OPINIA TECHNICZNA

**SZCZELNOŚĆ KONSTRUKCJI DACHU PÓŁNOCNEGO
W SYSTEMIE JANSEN VISS FIRE EI30 I VISS TVS**

BIBLIOTEKI PUBLICZNEJ M.ST. WARSZAWY

UL. KOSZYKOWA 26/28, 00-950 WARSZAWA

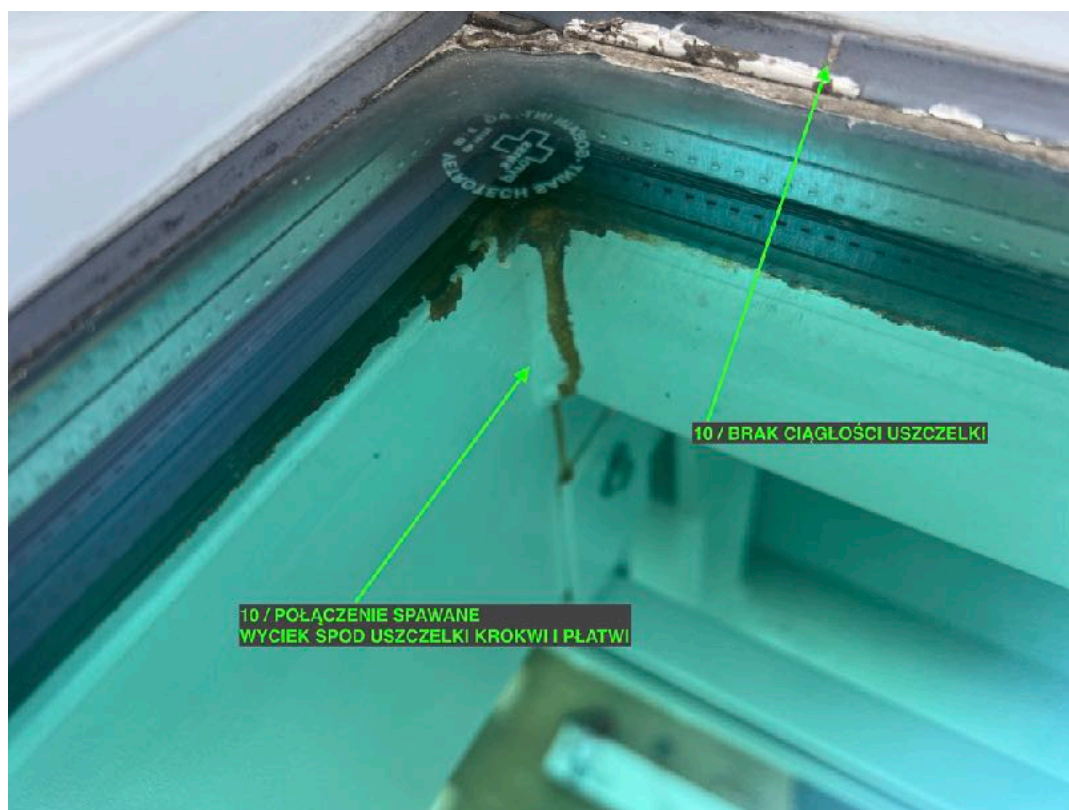
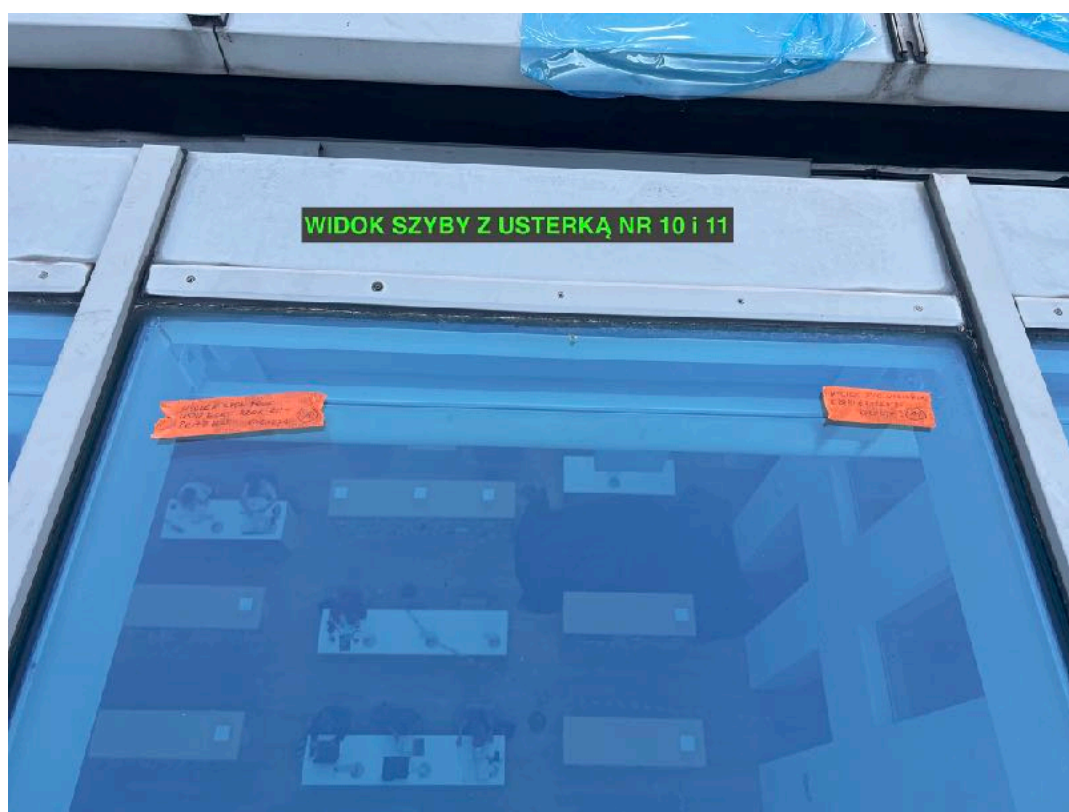
9. Brudny wyciek na połączeniu krzyżowym. Brak ciągłości uszczelki w profilu dociskowym.

10. Brudny wyciek spod uszczelki płatwi i krokwi. Brak ciągłości uszczelki pod dociskiem

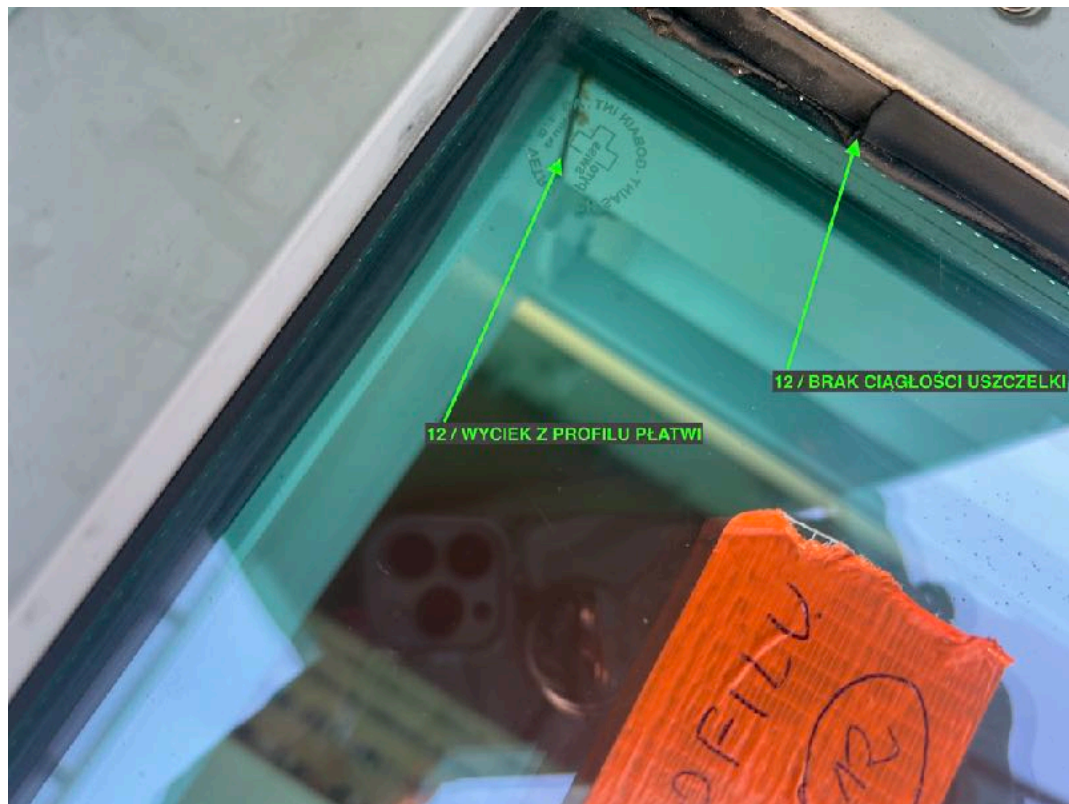
11. Brudny wyciek spod uszczelki na połączeniu krzyżowym. Brak ciągłości uszczelki pod dociskiem.

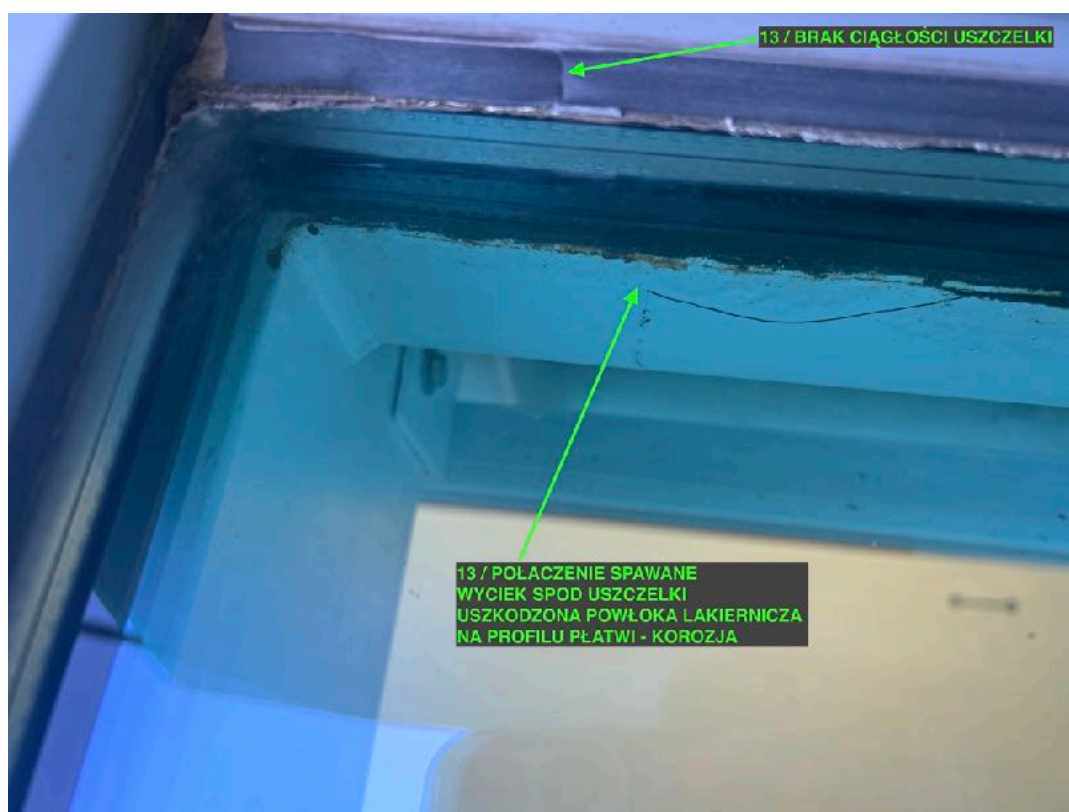
12. Brudny wyciek z profilu płatwi. Brak ciągłości uszczelki pod dociskiem.

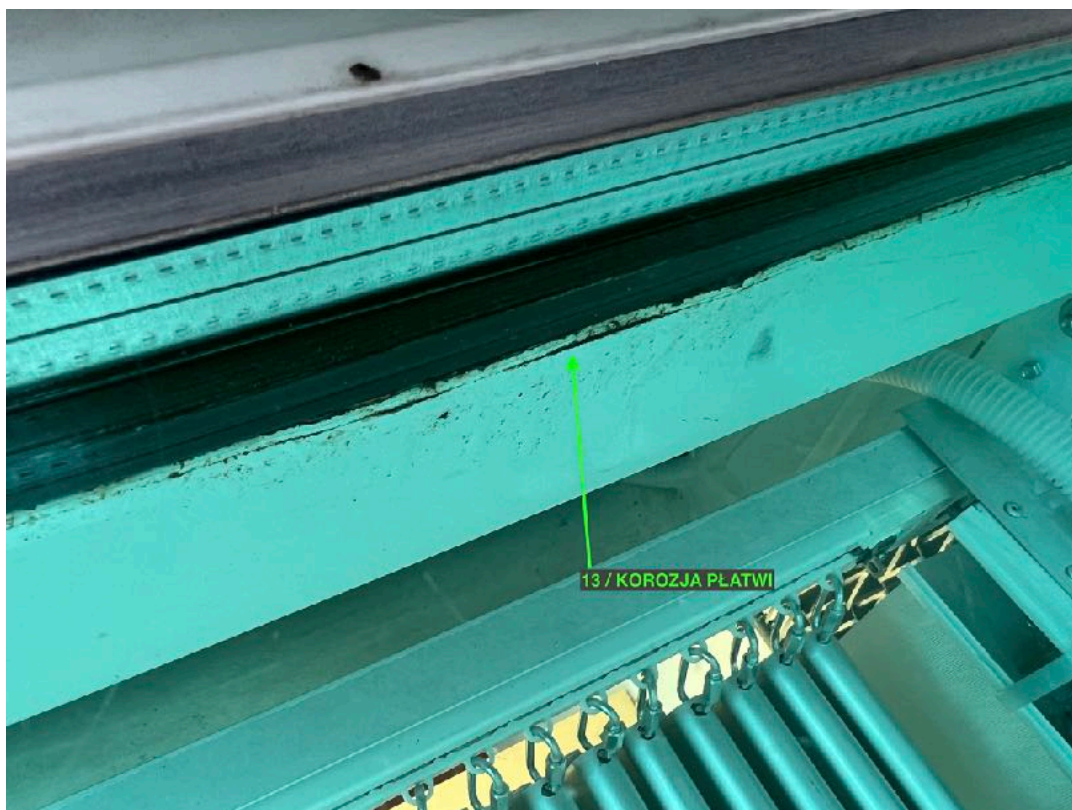
13. Wycieki spod uszczelki. Uszkodzona powłoka lakiernicza. Na profilu płatwi zaawansowana korozja.

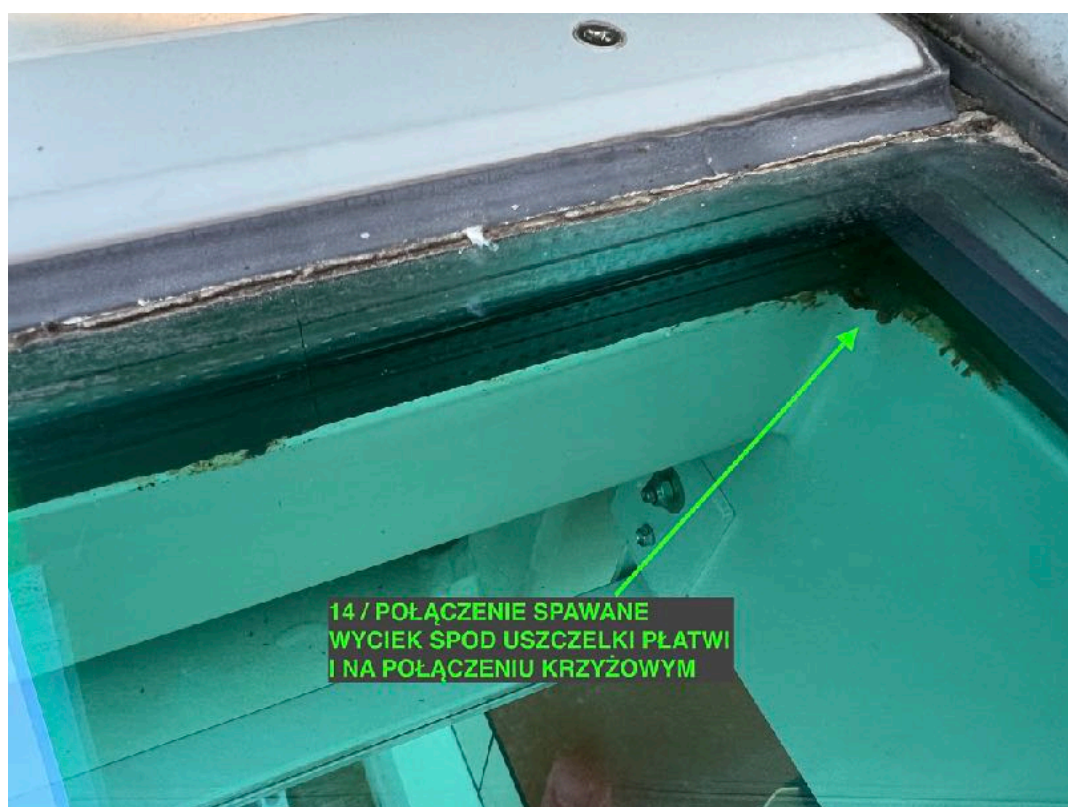
13. Zaawansowana korozja płatwi.

14. Brudny wyciek na połączeniu krzyżowym i spod uszczelki płatwi.

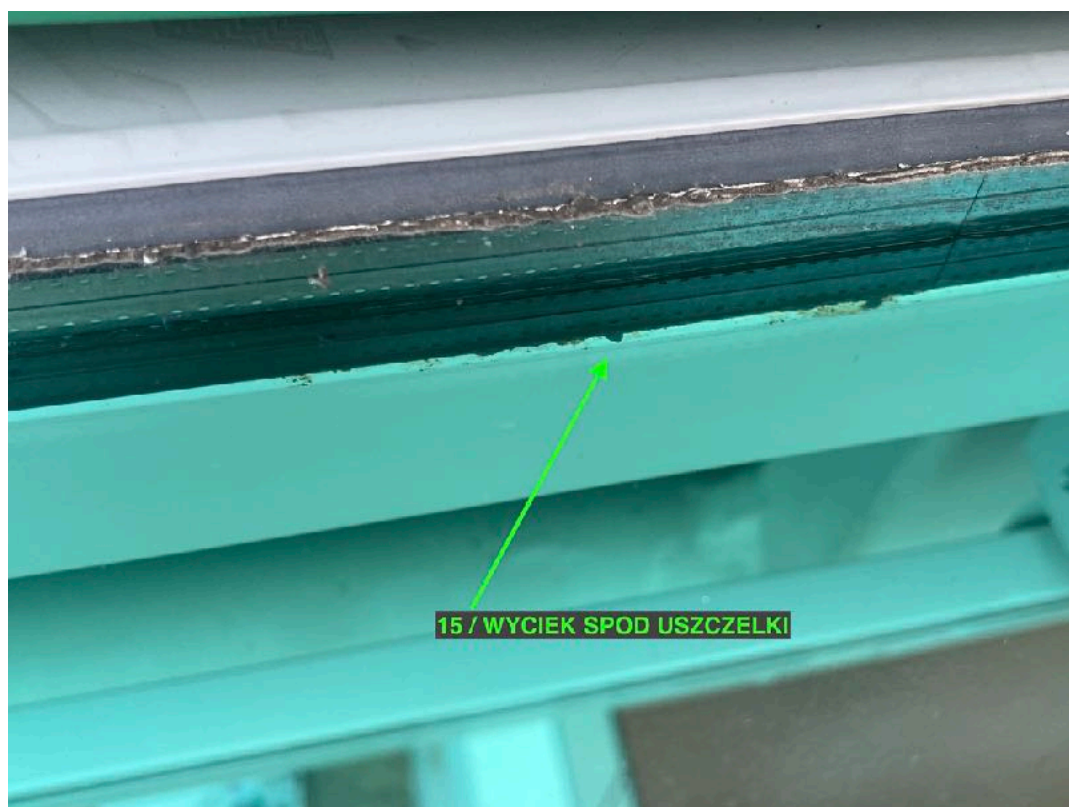
15. Brudne wycieki na połączeniu krzyżowym i pod uszczelką płatwi. Brak ciągłości uszczelki pod dociskiem.

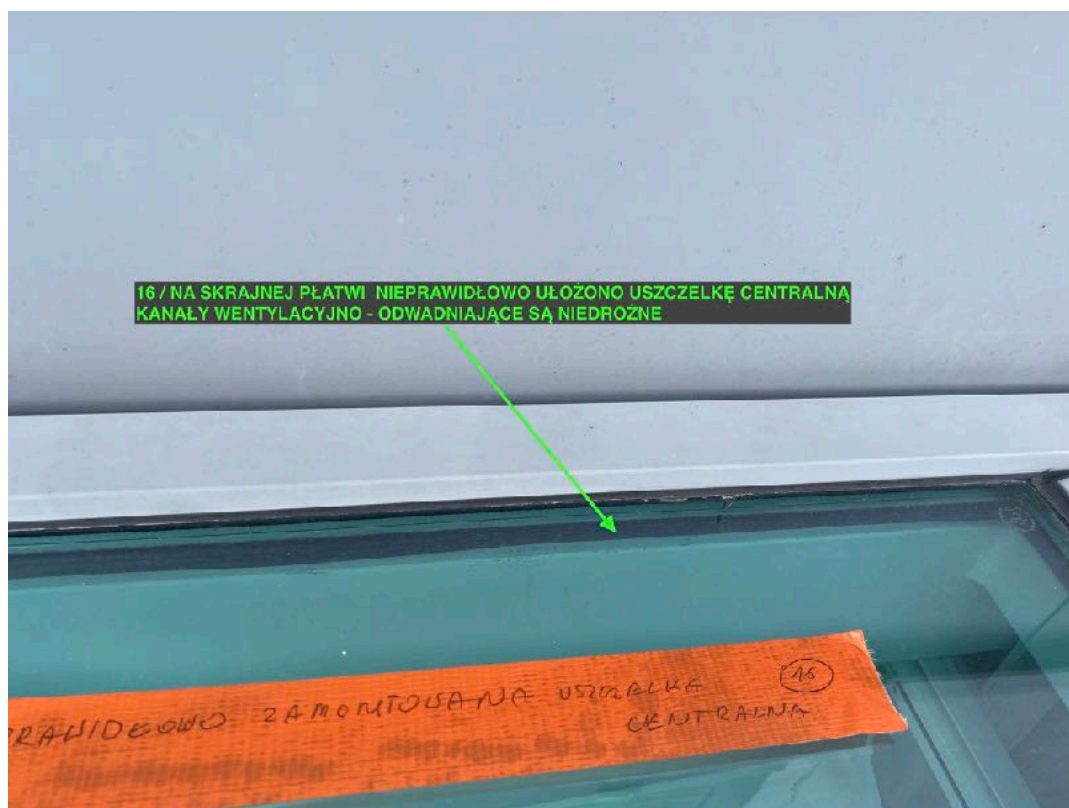
15. Wyciek spod uszczelki.

16. Na skrajnej pławi nieprawidłowo ułożono uszczelkę centralną. Kanały wentylujące - odwadniające są niedrożne.

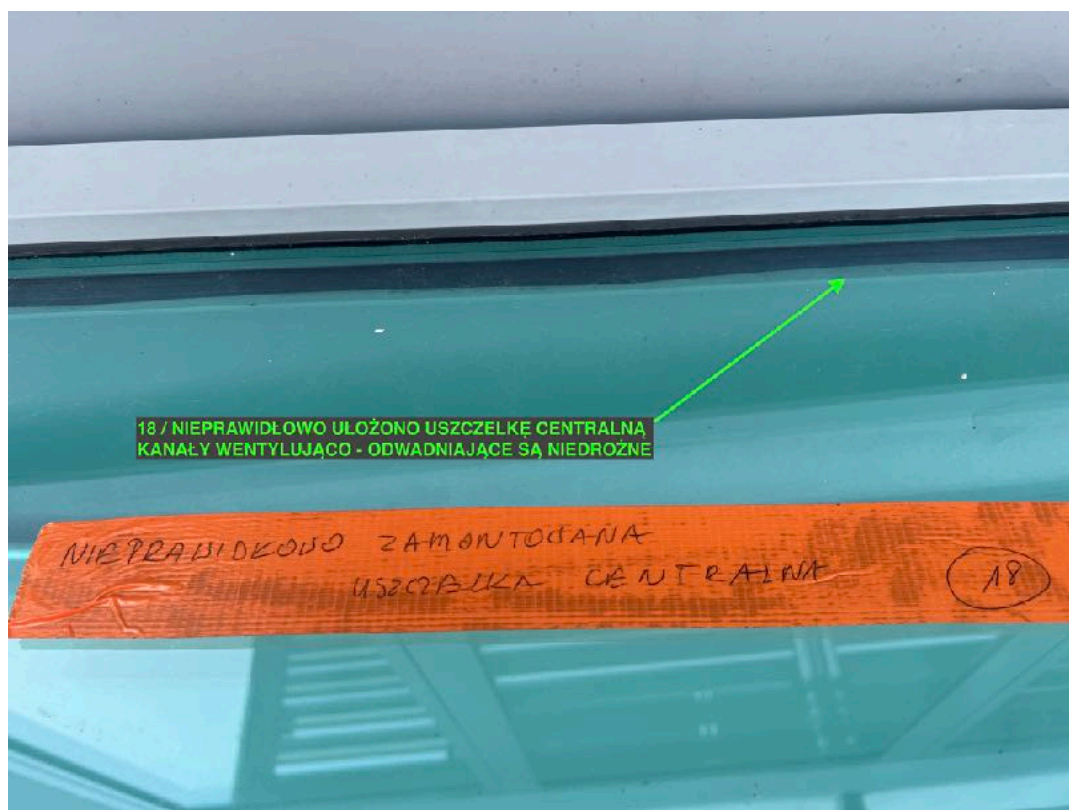
17. Wyciek spod uszczelki na połączeniu krzyżowym. Brak ciągłości uszczelki pod dociskiem.

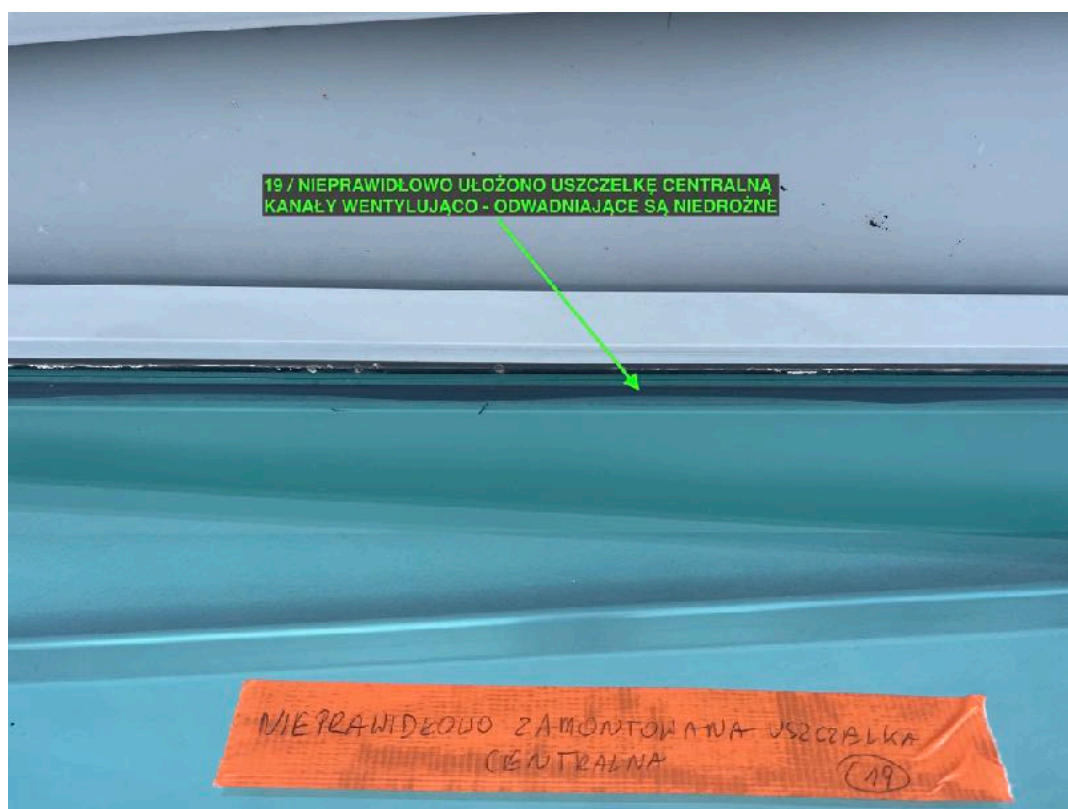
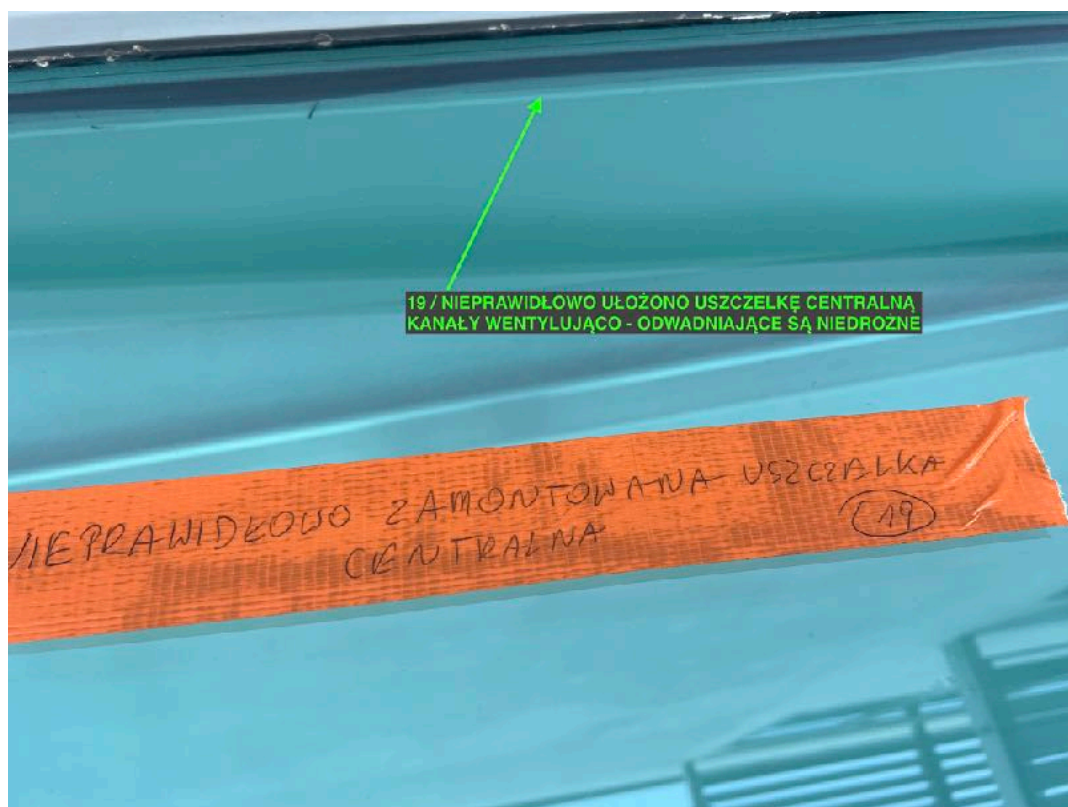
18. Na skrajnej pławi nieprawidłowo ułożono uszczelkę centralną. Kanały wentylujące - odwadniające są niedrożne.

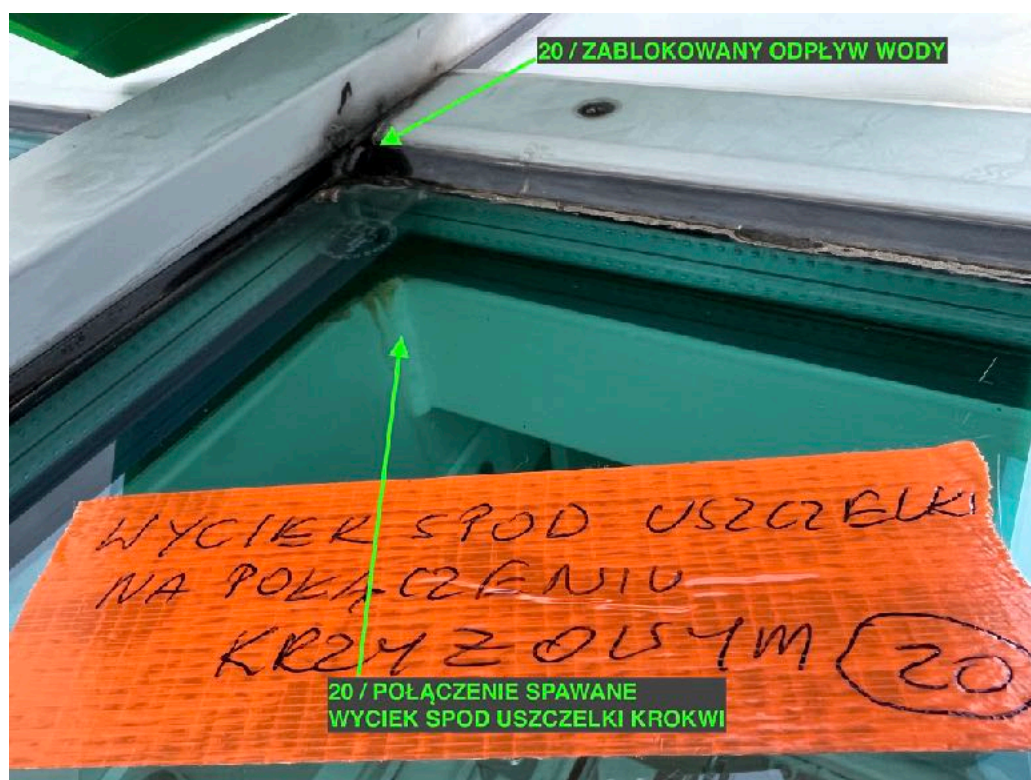
19. Na skrajnej pławi nieprawidłowo ułożono uszczelkę centralną. Kanały wentylująco - odwadniające są niedrożne.

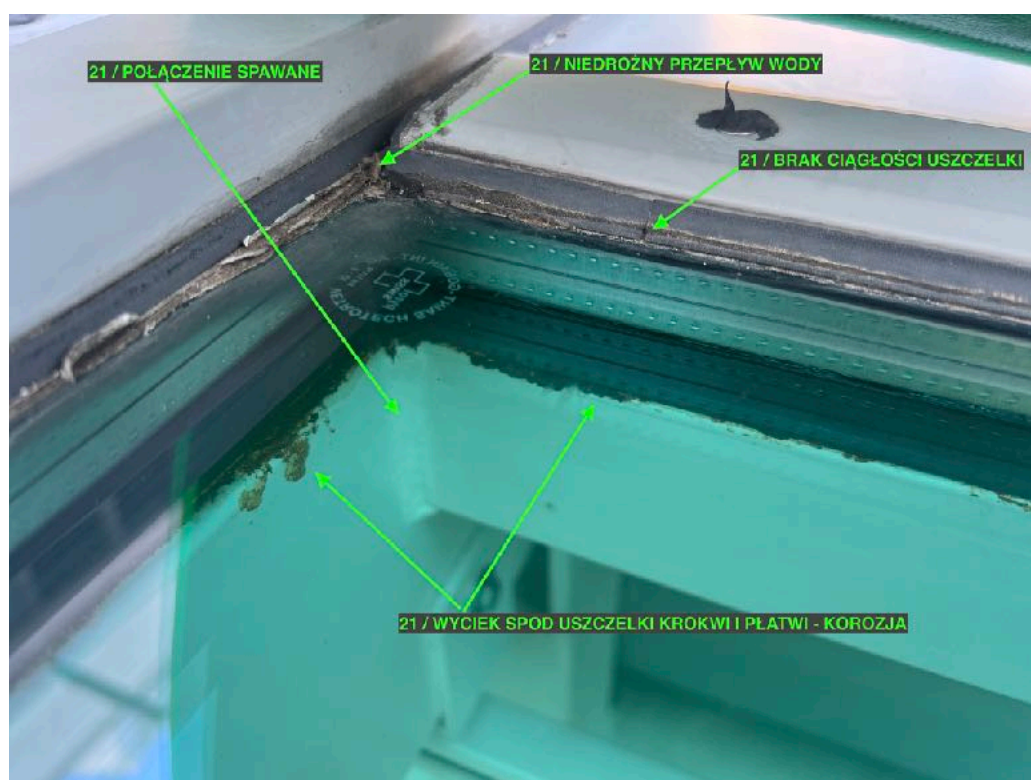
20. Wyciek spod uszczelki na połączeniu krzyżowym. Niedrożny przepływ wody.
